Znak sprawy: BZP/24/11

Nasz znak: BZP/S/ES/271/312/11

„Docieplenie ścian i stropodachu oraz wymiana stolarki okiennej i drzwiowej w budynku Szkoły Podstawowej nr 74 i Gimnazjum nr 29 przy ul. Seledynowej 50 w Szczecinie w ramach programu: Termomodernizacja budynków użyteczności publicznej zlokalizowanych na terenie Gminy Miasto Szczecin”

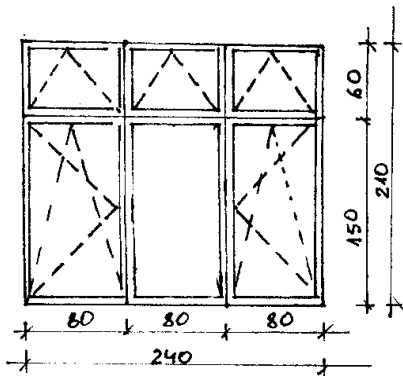
„Czym należy się sugerować przy kosztorysowaniu stolarki? W uzupełnieniu opisu technicznego widnieje zapis „projekt zakłada wymianę okien drewnianych zespolonych na okna PCV o podziale, wymiarach oraz kolorystyce okien istniejących” natomiast w opisie niektórych okien w wykazie stolarki znajdziemy zapis np. „przy wymianie zaproponowano inny podział okna dwa elementy górne rozwierno-uchylne jeden dolny uchylny(otwierany uchylnie do mycia...) w tym 81 sztuk wg pierwotnego podziału. Wymiary 240x210cm-308 szt. (+ 3szt. w pokoju nauczycielskim zabudowane)

- a) Jaki jest pierwotny podział stolarki? Prosimy o opis lub rysunek.
- b) Ile w sumie jest okien? $308+3$ w pokoju nauczycielskim= 311 w tym 3 z panelem zamiast szyby? Czy słowo zabudowane oznacza, że mają być zamurowane otwory okienne?

Na rysunkach nr 2-6 projektu pokazano okna (210x240), które zostały już wymienione na nowe PCV poprzez oznaczenie ich kółkiem w prawym dolnym rogu. Część z tych okien wymieniono na białe (elewacja B zachodnia, B wschodnia, B południowa), więc pozostałe okna 210x240 w tych elewacjach również należy wymienić na białe (od wewnątrz i od zewnątrz) wg pierwotnego podziału tj.. poziomy podział okna w górnej części.

Natomiast w przypadku, gdy okna 210x240 wymieniono na ciemno brązowe (elewacja A1 południowa, A2 południowa, C wschodnia), pozostałe okna 210x240 w tych elewacjach muszą być wymienione analogicznie na ciemno brązowe od zewnątrz, a białe od wewnątrz (wg pierwotnego podziału tj. poziomy podział okna w górnej części))

Ponadto przy wszystkich oknach (210x240) wg pierwotnego podziału, niezależnie od koloru, muszą być dodatkowo zastosowane aluminiowe balustradki ochronne (zarówno w oknach już wymienionych, jak i planowanych do wymiany).

W elewacji, w której nie wymieniono żadnego okna (210x240), należy wymienić okna (210x240) na okna PCV białe od wewnątrz i ciemny brąz od zewnątrz; z zastosowaniem nowego podziału (tj. poziomy podział okna w dolnej części); te okna nie wymagają montażu dodatkowych zabezpieczeń w formie balustradek aluminiowych.

Okna Typ 1 (stary podział wg rysunku poniżej) – 81 szt
